Европейская экономическая комиссия**Комитет по внутреннему транспорту****Всемирный форум для согласования правил
в области транспортных средств****169-я сессия**

**Соглашение 1958 года – Рассмотрение проектов поправок
к существующим правилам, представленных GRRF****Предложение по поправкам серии 01
к Правилам № 13-Н (торможение транспортных
средств M₁ и N₁)****Представлено Рабочей группой по вопросам торможения
и ходовой части***

Поправки серии 01 к Правилам № 13-Н (торможение транспортных средств M₁ и N₁)

Приложение 2

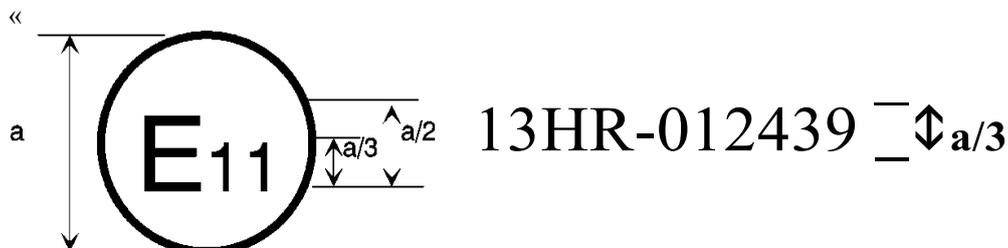
Знак официального утверждения и пункт, касающийся образца А, изменить следующим образом:

Приведенный выше знак официального утверждения, проставленный на транспортном средстве, указывает, что этот тип транспортного средства официально утвержден в Соединенном Королевстве (E 11) в отношении торможения на основании Правил № 13-Н под номером официального утверждения 012439. Первые две цифры номера официального утверждения означают, что официальное утверждение было предоставлено в соответствии с требованиями поправок серии 01 к Правилам № 13-Н».
